监 理 通 知 单

工程名称：扬州申曜新能源科技有限公司天富龙后续 4MW 分布式光伏发电项目

编号：ZHJL-TZD-004

事由：关于桥架安装与直流电缆敷设施工质量问题

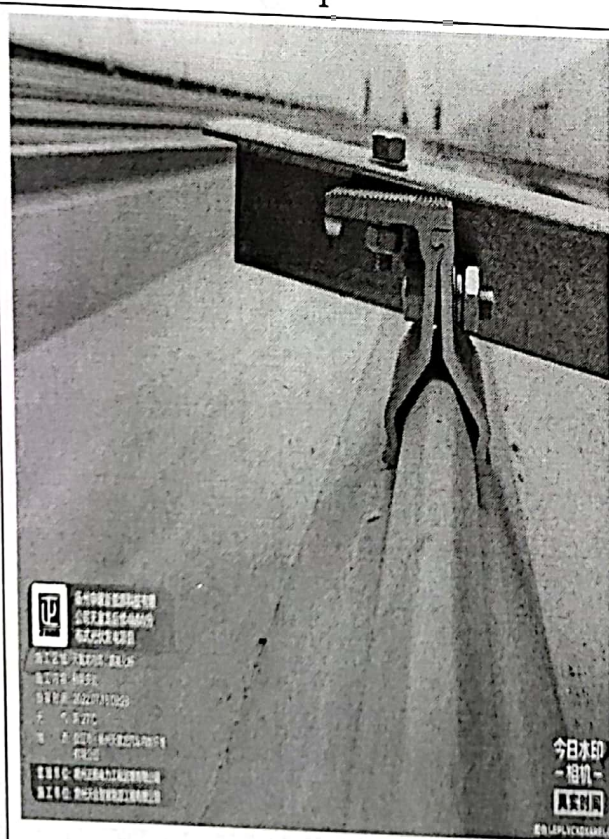
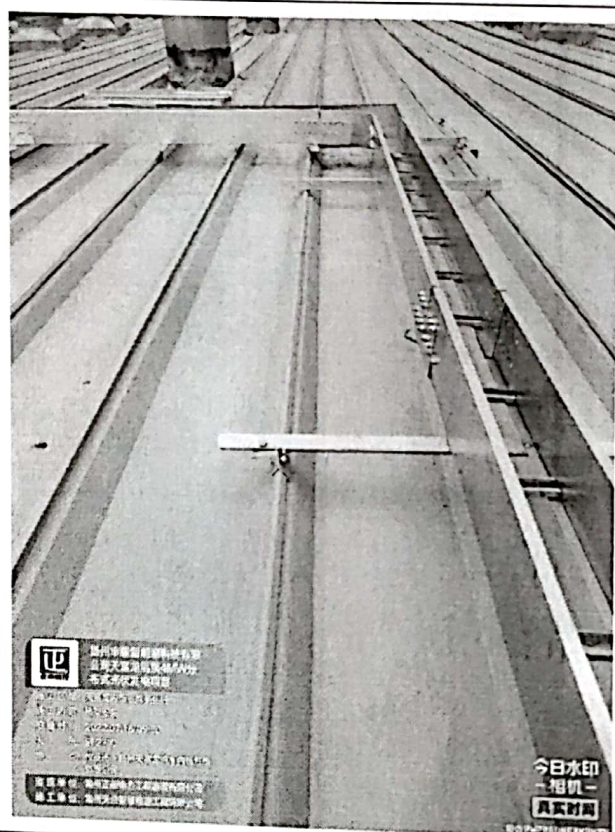
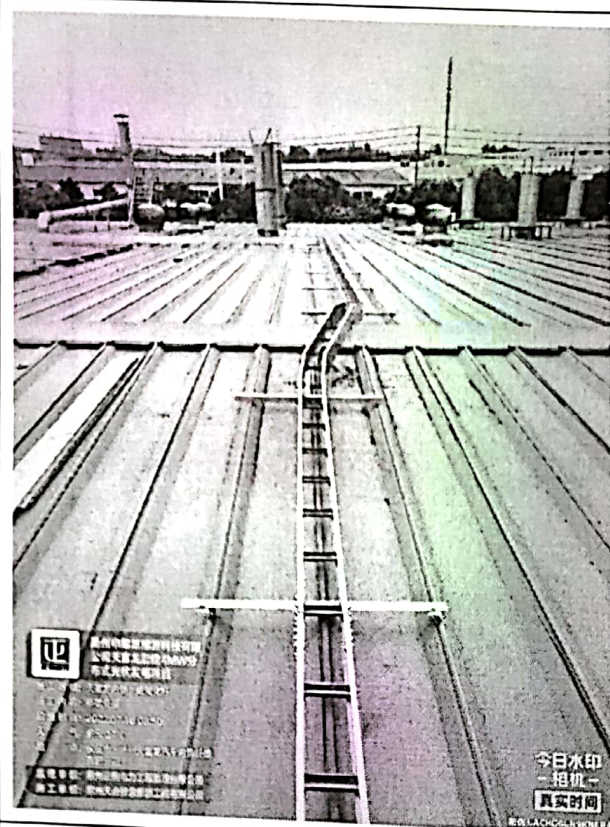
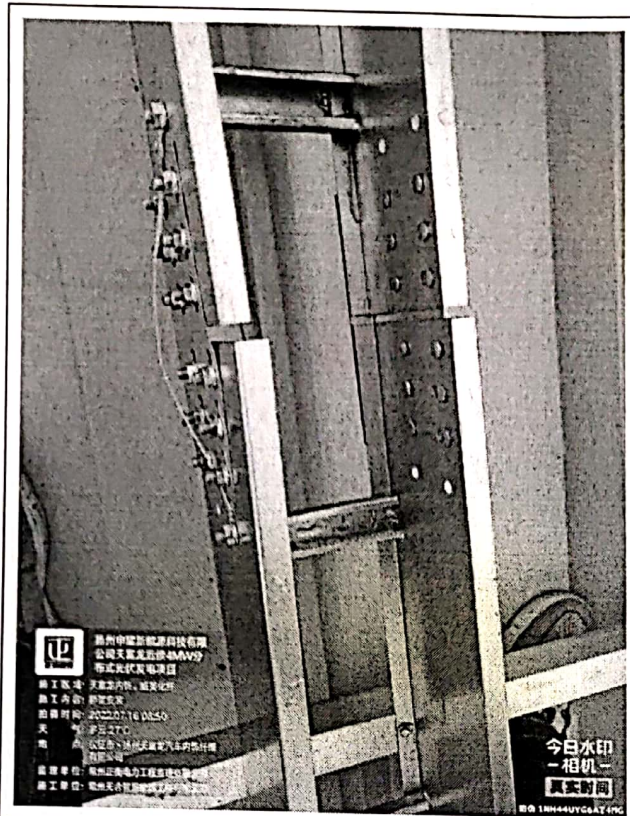
- 1、未经项目部报备私自调整桥架走向，注：工人无权利调整施工方案及设计。
- 2、桥架支架型钢安装方向混乱。
- 3、桥架支架夹具与彩钢瓦连接紧固螺栓松动。
- 4、桥架支架夹具与型钢孔洞错位，安装变形。
- 5、桥架安装变形，连接间隙过大。
- 6、直流电缆敷设绝缘层损坏。

现责令你单位立即整改，整改完成报监理复检。不影响使用不代表施工质量是合格的，整改不合格或拒不整改，我监理方将对此部分施工质量不予认可，由此产生的一切责任后果由你方自行承担。
